INFORME TÉCNICO DICOMAR N° 061-2024

Informe Primera Información Aclaratoria del Estudio de Impacto Ambiental  
“CABLE SUBMARINO TRANS CARIBBEAN FIBER SYSTEMS-TCFS”

Referencia de Memorando:	DEEIA-0399-0307-2024 recibida en DICOMAR el 04 de julio de 2024.
Ubicación del Proyecto:	Corregimiento de María Chiquita, distrito de Portobelo, provincia de Colón.
Promotor:	TRANS CARIBBEAN FIBER SYSTEM INC.
Persona de contacto:	Roxana Rangel. (Representante legal; teléfonos 310-0493 / 6089-8597 E-mail: contacto@roxanarangel.com
Nº de expediente:	DEIA-II-F-016-2024
Técnico asignado:	Lcda. Samira Kiwan, Departamento de Ordenamiento de Espacios de Costas y Mares.
Fecha de elaboración del Informe:	08 de julio de 2024.

Imagen No.1 Trayectoria del cable submarino según las coordenadas aportadas en la Primera Información Aclaratoria en Anexo I.

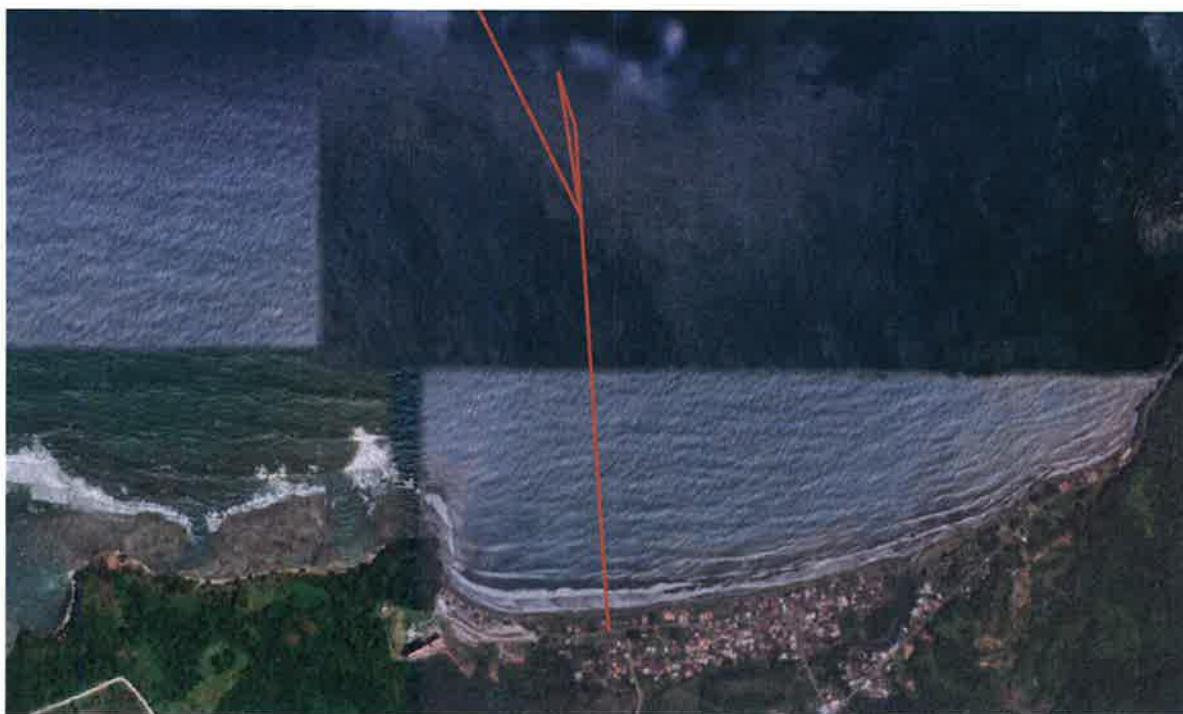
- Las coordenadas del punto de anclaje del cable en la costa de María Chiquita según el EsIA, está desplazado, por lo que deberá presentar las coordenadas correspondientes al alineamiento final del cable submarino.

Se entregan las coordenadas que corresponden al alineamiento final. Anexo I

Consideramos que es satisfactoria la respuesta, ya que concuerda con las coordenadas tomadas en campo en el sitio de anclaje del cable submarino (ribera de playa) en María Chiquita.

Imagen No.3 Servidumbre pública de acceso a la playa.

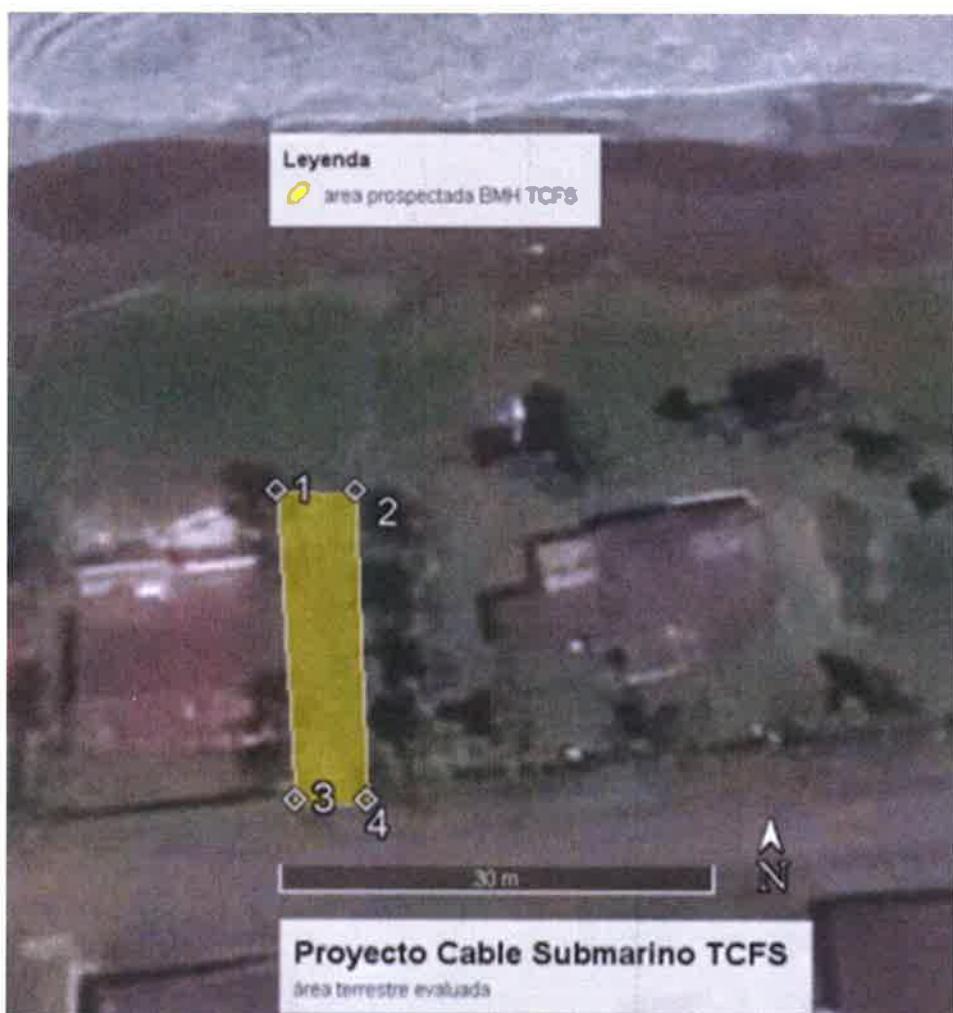
b) Detallar el área de concesión administrativa de uso de servidumbre del anclaje submarino y el Beach Man Hole.

Adjuntamos el documento que otorga el permiso de uso de servidumbre para el anclaje y la instalación del Beach Man Hole. Anexo 4.

Se respondió sobre el uso de servidumbre hacia el BMH, pero no se aportó información sobre el permiso o concesión del área marina, playa y ribera de playa.
